Дополнение к маркировке поршней

ТИ 028

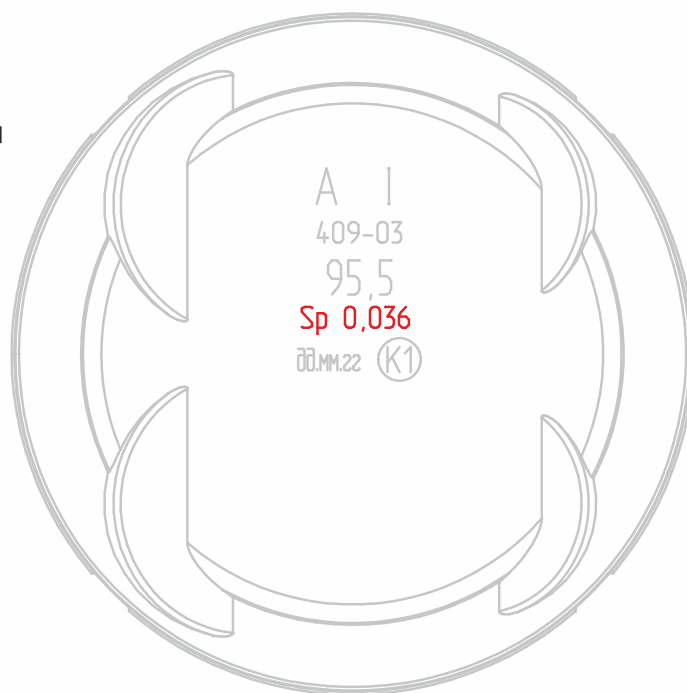
Для большей информативности и удобства при ремонте двигателя, вносятся изменения в маркировку поршней ВАЗ, ЗМЗ и УМЗ.

В маркировку добавляется параметр минимальный тепловой зазор поршень-цилиндр (Sp).

Данное изменение вводится с октября 2022 года.
